CENTRALE PHOTOVOLTAÏQUE DE BEUCAIRE DOMITIA
PC 030 032 22 R0056

ADDENDUM N°2

**En réponse à la demande de compléments dans le dossier de demande de permis de construire
Mai 2023**

Plan topographique

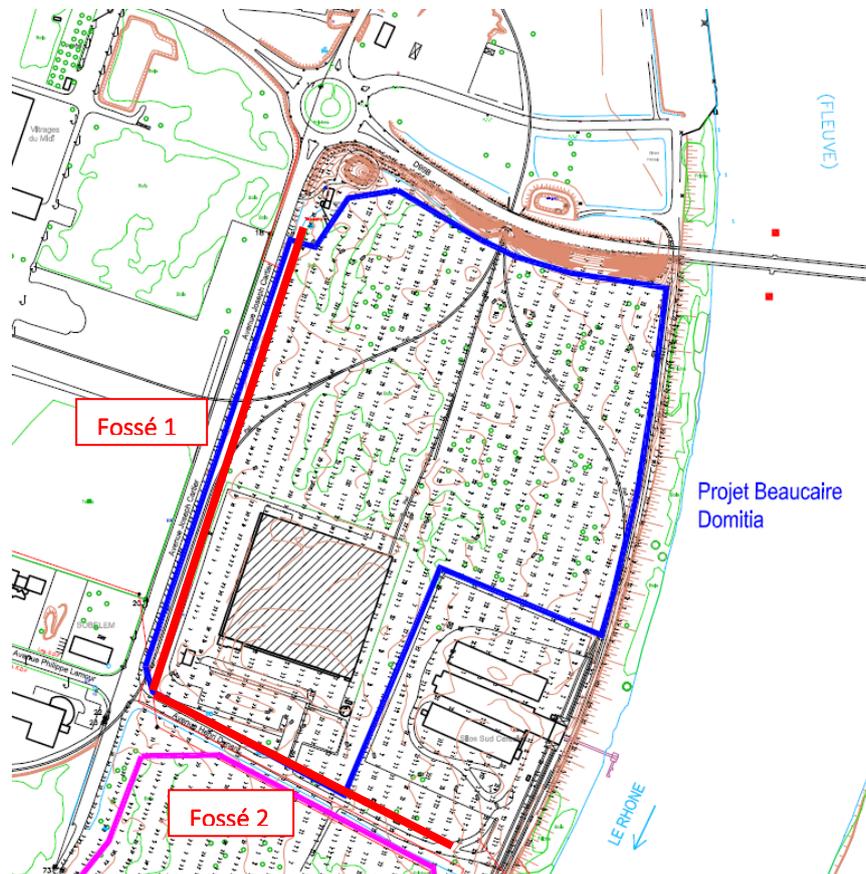
Le projet se situe sur une plateforme présentant une pente de 0,5 % à 0,6 % dans la direction Nord-Ouest/Sud-Est (soit perpendiculaire au Rhône) et une pente de 0 % à 0,1 % dans la direction Nord-Est/Sud-Ouest (parallèle au Rhône). Des fossés sont présents à l'ouest et au sud du site, comme le montre le plan topographique ci-dessous : ils ne seront pas impactés par le projet. Les structures supportant les panneaux épouseront la forme du terrain naturel qui est suffisamment plat et ne nécessite pas de nivellement du sol. L'implantation des projets photovoltaïques au sol sur cette plateforme n'entraînera pas de modification des pentes. **Le sens général du ruissellement des eaux pluviales ne sera donc pas modifié puisque le modelé topographique du site sera conservé.**

La planéité du site implique que la conception du projet n'induit aucune interception d'écoulements du bassin naturel situé en amont du projet.

Schéma de répartition des eaux pluviales

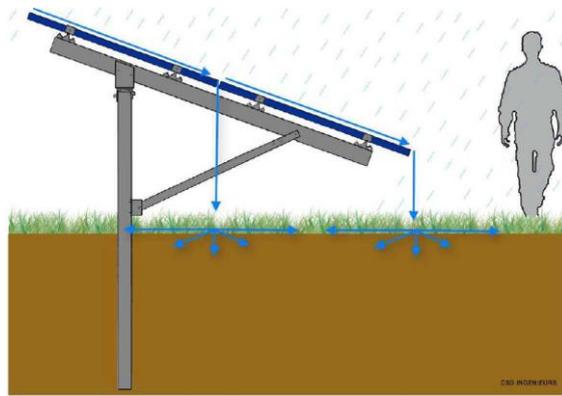
Les eaux pluviales ne seront pas collectées. Sur chaque structure les modules ne seront pas jointifs. Un espace de 2 cm entre les modules permettra l'écoulement des eaux de ruissellement interceptées par le module supérieur. L'eau interceptée par chaque table sera ainsi répartie en 2 volumes. Les tables étant réparties en rangées espacées d'environ 3m sur l'ensemble du site, les eaux interceptées seront donc distribuées de manière homogène sur le terrain permettant de limiter l'érosion des sols.

Le projet ne modifiera donc pas de façon notable le ruissellement des eaux pluviales.

Piste lourde réalisée à Beaucaire 2

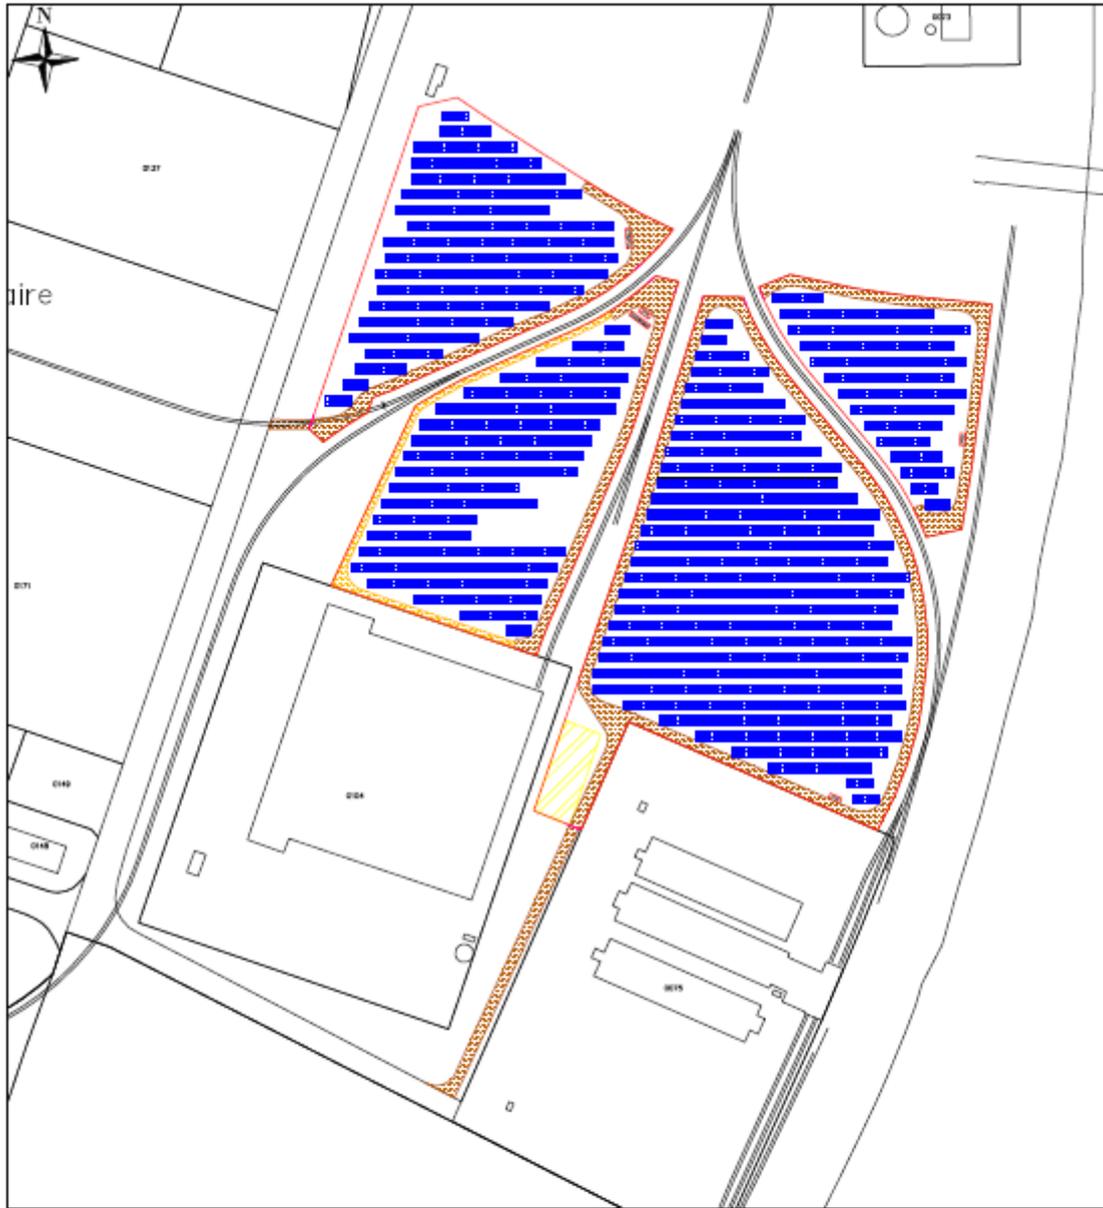
Par ailleurs, les pistes lourdes (**9 306 m²**) nécessaires à la construction et l'exploitation du projet nécessitent le compactage du sol et la pose d'une couche stabilisante ce qui peut modifier l'infiltration des eaux pluviales. Les eaux de pluie interceptées par les pistes lourdes et qui ne s'y infiltreraient pas sont redistribuées de manière homogène sur le terrain naturel permettant de limiter l'érosion des sols. S'agissant de surfaces linéaires, cela permet de conserver une bonne répartition des eaux pluviales au sein du site.

C'est d'ailleurs le constat qui a été fait sur les premiers parcs photovoltaïques construits à Beaucaire.

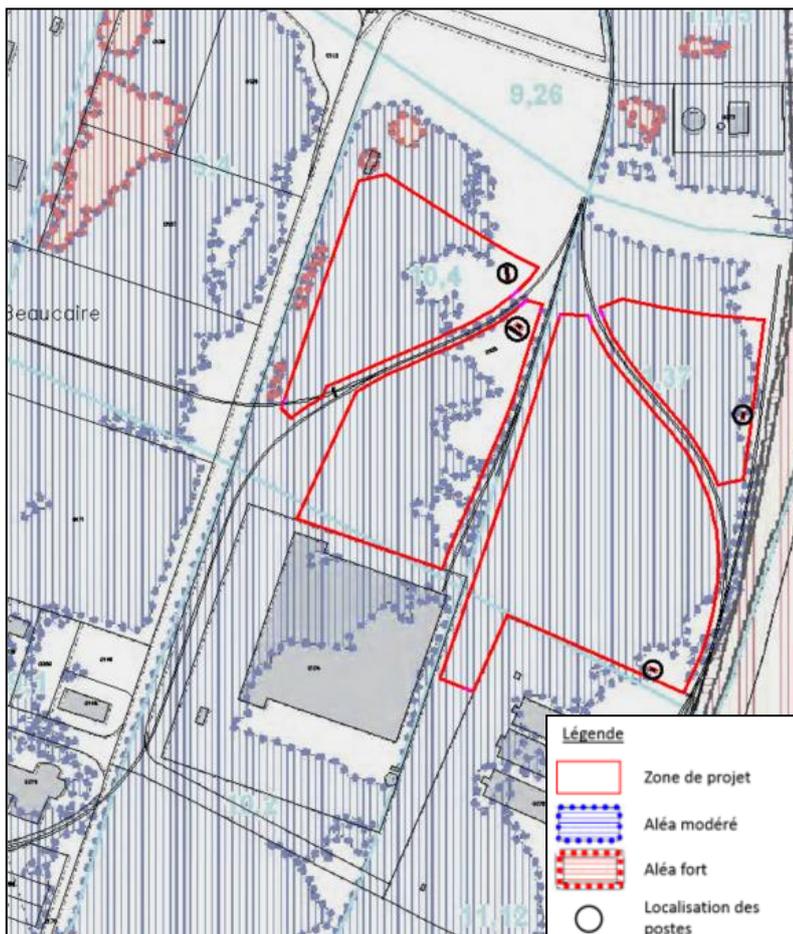
Le projet photovoltaïque de Beaucaire Domitia est concerné par la zone M-Uesm (zone bleue) du PPRI du Rhône : espace stratégique en mutation, inondable par un aléa modéré.

Le règlement de la zone M-Uesm autorise l'installation de centrales photovoltaïques au sol, sous réserve d'adapter le projet au risque inondation :

- Les panneaux photovoltaïques sont positionnés au-dessus de la cote des Plus Hautes Eaux (PHE).
- La clôture sera un grillage à mailles larges permettant une transparence hydraulique (plus petit côté supérieur à 5 cm).
- La solidité de l'ancrage des poteaux est garantie pour résister au débit, à la vitesse de la crue de référence et à l'arrivée d'éventuels embâcles. A ce stade, il n'est pas possible de préjuger d'une solution technique d'ancrage (battage ou préforage).

Les postes étant situés hors zone inondable, il n'y a pas de surélévation prévue par rapport au terrain naturel. Il n'est pas non plus prévu de surélever les pistes. Le projet n'est pas soumis à Autorisation ni à Déclaration au titre de la rubrique 3.2.2.0.

Carte des sondages pédologiques réalisés à proximité

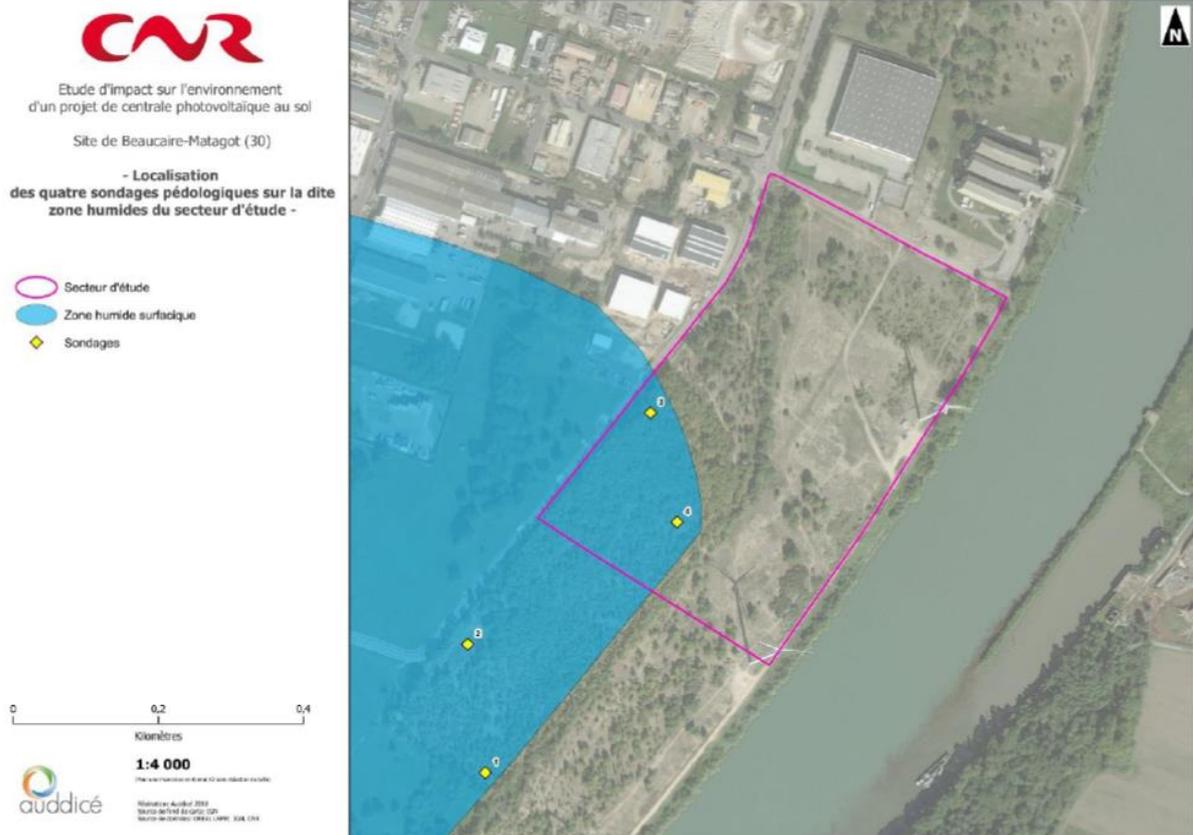
Des sondages pédologiques ont été réalisés à proximité immédiate pour les projets de Beaucaire 2 et Matagot : tous concluent sur la présence d'un sol remanié sans traces d'hydromorphie jusqu'à 1,20 (max 1,50m). Il s'agit d'un sol anthropique dont les matériaux sédimentaires proviennent du lit du Rhône extraits lors des dragages afin de faciliter la navigation.

Le cadrage du projet de Domitia réalisé en 2019 avait en conséquence confirmé la non-nécessité de sondages pédologiques supplémentaires. Le projet de Domitia n'est d'ailleurs pas concerné par le secteur de zone humide surfacique potentielle identifié sur la carte ci-dessus.
